**Oggetto: AGGIORNAMENTO AVVISO DI SICUREZZA URGENTE 2023-IGT-BST-004 (FCO72200534)**  
**Sistemi Allura Xper, Allura Centron e Azurion**

Potenziale perdita della funzionalità di imaging derivante dalla mancata o intermittente attivazione della radiazione a raggi X tramite il comando a pedale cablato

## Avviso di sicurezza URGENTE

**Sistemi Allura Xper, Allura Centron e Azurion**  
**Potenziale perdita della funzionalità di imaging derivante dalla mancata o intermittente attivazione della radiazione a raggi X tramite il comando a pedale cablato.**

**Figura 1: Lettino porta paziente AD7XT e AD7XNT**

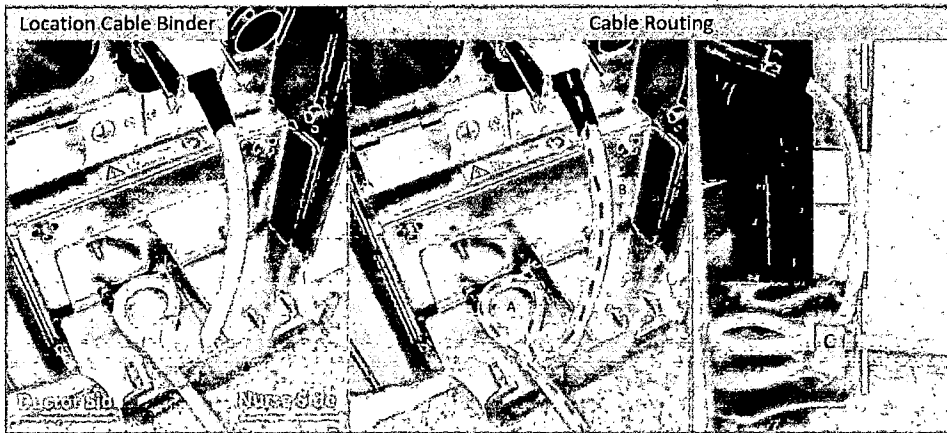
Controllare il serracavo e la disposizione del cavo del comando a pedale cablato:

- Fascetta utilizzata per il serracavo:
  - Tipo di fascette
  - Numero di fascette
  - Posizione delle fascette
- Disposizione del cavo (a seconda dell'immagine indicata con "A" "B" "C")
- Per AD7NT, sono disponibili 2 possibilità di serracavo:
  - Serracavo con boccola (Figura 4a)
  - Serracavo con fascetta (Figura 4b)
- Per la corretta disposizione e protezione tramite serracavo, vedere le Figure da 1 a 6 di seguito.

Numero di fascette: 2 (due)

Se il serracavo o la disposizione non sono corretti, ripararli secondo le istruzioni di riparazione.

**Figura 2: Serracavo per lettino porta paziente con guida OP ausiliario AD7XT e AD7XNT**

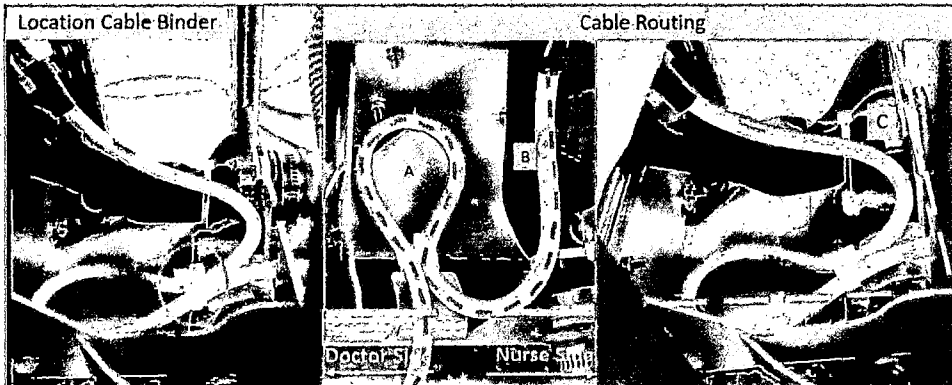
Numero di fascette: 2 (due)

**Figura 3: Lettino porta paziente AD7**

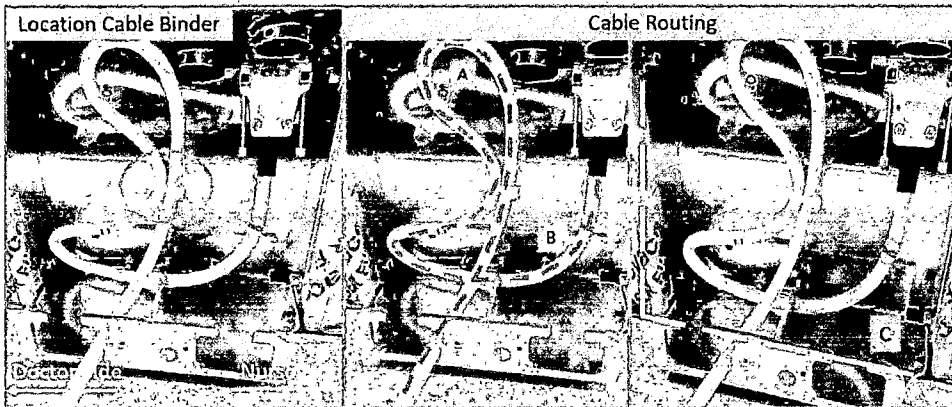
Numero di fascette: 1 (una)

Figura 4b: Lettino porta paziente AD7NT con serracavo con fermo per il cavo

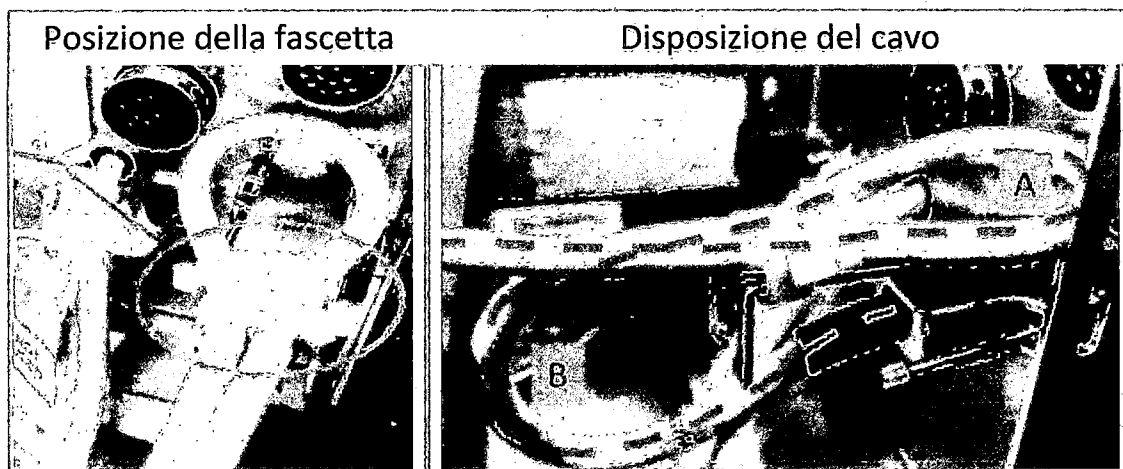
Numero di fascette: 5 (cinque)

Figura 5: Scatola di connessione a parete del piedistallo

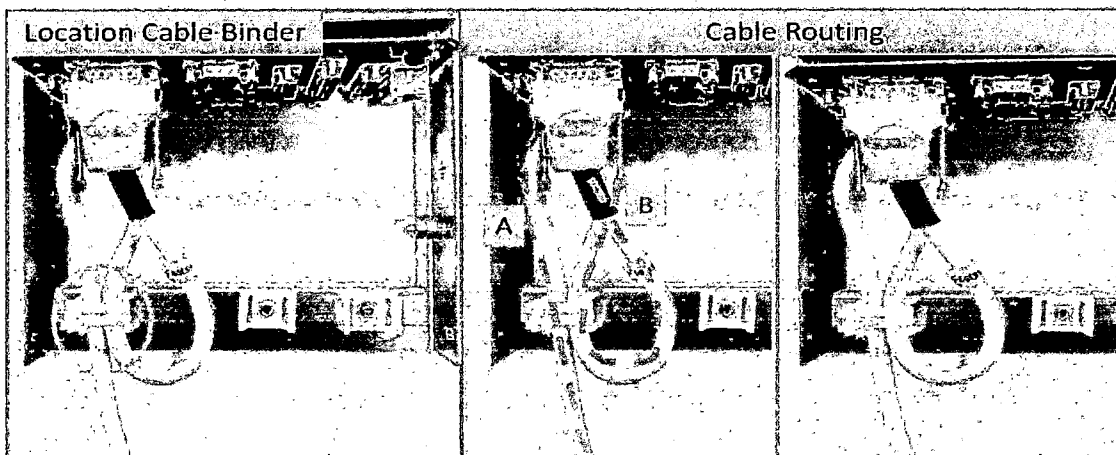
Numero di fascette: 2 (due)

Figura 6: Scatola di connessione a parete chirurgica

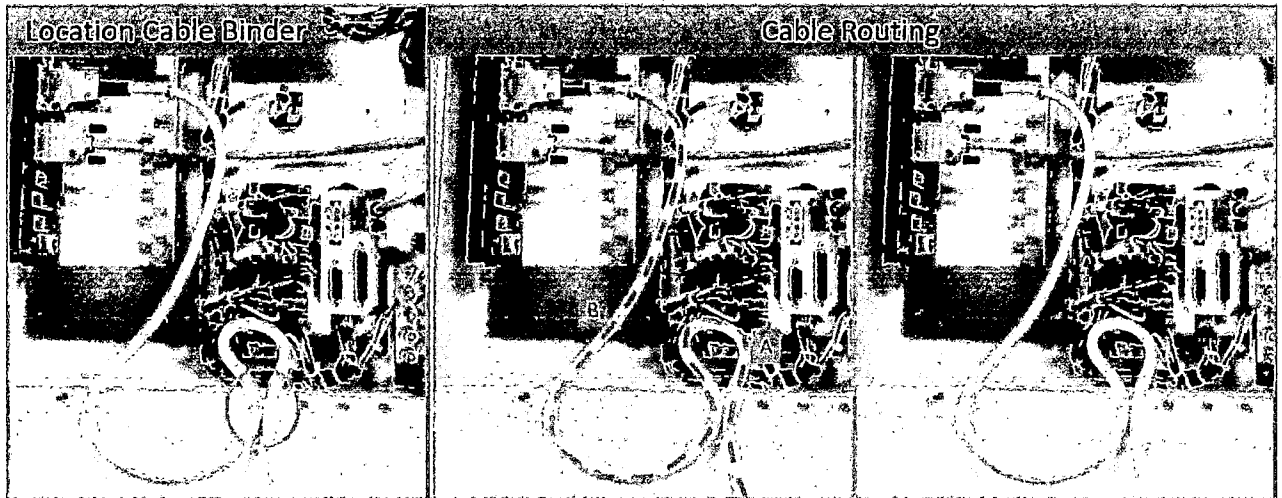
Numero di fascette: 1 (una)

Figura 7: Lettino porta paziente non girevole (AD7NT, AD7XT e AD7XNT)

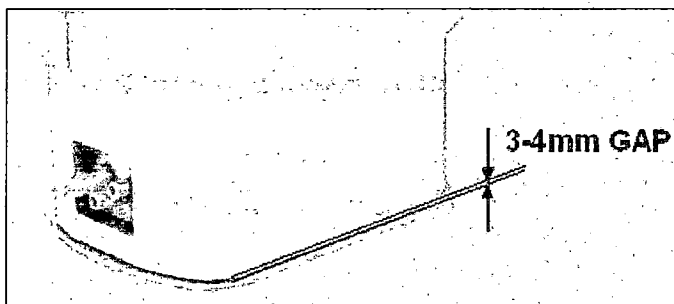
Controllare la distanza della copertura della base:

- Per un lettino porta paziente non girevole
  - Assicurarsi che la distanza dalla piastra di protezione dai liquidi sia di 3-4 mm
  - Fare riferimento alla Figura 7
- Per un lettino porta paziente girevole
  - Assicurarsi che la distanza dalla copertura girevole sia di 3-4 mm
  - Fare riferimento alla Figura 8

Se la distanza tra le coperture della base e il pavimento non soddisfa i requisiti sopra indicati, regolare la copertura della base secondo le istruzioni di riparazione.
